桃園市政府水務局會議紀錄

一、會議案由：「水汴頭排水幹線綠廊環境改善工程」(修正一版)及「街口溪生態水岸步道計畫(大溪國中至中華路 121 巷護岸及步道改善工程)」(修正一版)細部設計書圖工作小組審查會議

二、會議時間：109 年 6 月 2 日(星期二)上午 9 時 30 分

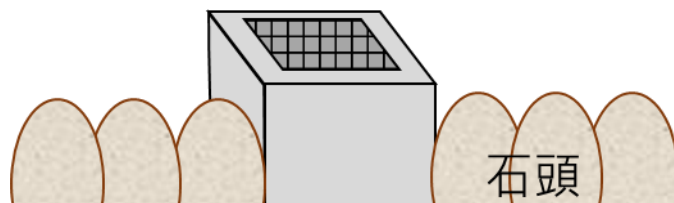
1. 魚類庇護所請再考量是否後續水流入侵，恐影響護岸及戲台安全及耐久性，建議取消。
2. 有關本案新設之污水管，請補上下游污水管及管旁邊之石頭如何固定？是否需用固定架及植筋？
3. 新設之污水管於一定距離設置陰井，其混凝土面與箱涵前後遮蔽管線之石頭，表面看起來會不連續(示意圖如下)，如何銜接處理？
